In riferimento alle Osservazioni prodotte in data 31.12.2021 a firma Associazione Pyramid – Radicofani ed in merito alla , allora, prevista realizzazione di 10 pozzi dei quali ben 5 si inoltravano nel territorio del Comune di Radicofani veniva richiesto quanto segue:

Estratto dal Verbale del Contraddittorio del 11.2.2021 pubblicato sul sito della Regione – Intervento di Anna Bonsignori (Associazione Culturale Pyramid – Radicofani)

Figura 3.4.1c Layout Pozzi di Reiniezione LC3

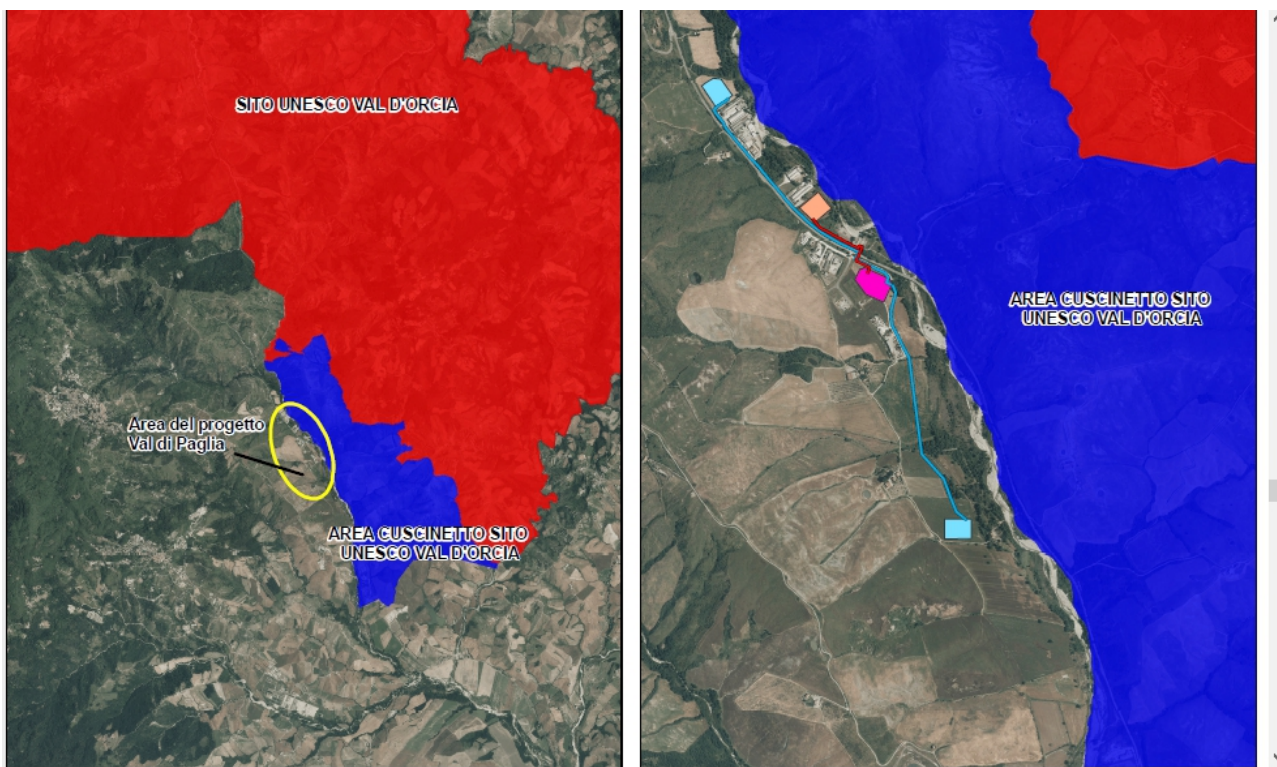
La supposta affermazione non corrisponde a verità. Due dei tre pozzi di produzione della LC3 si inoltrano nella Buffer zone del Comune di Radicofani come da planimetrie allegate ed estratte da Risposte alle Osservazioni.

Dunque il Progetto non è affatto esterno al Sito Unesco , ma alcune sue parti essenziali , i Pozzi, sono all'interno dello stesso Sito.. E sarà difficile affermare che i Pozzi non sono "funzionali" al Progetto. L'estensione dei due pozzi di produzione inoltre arriva a lambire (400m. di distanza) l'area di protezione delle Sorgenti Termali come indicato dal PTC.
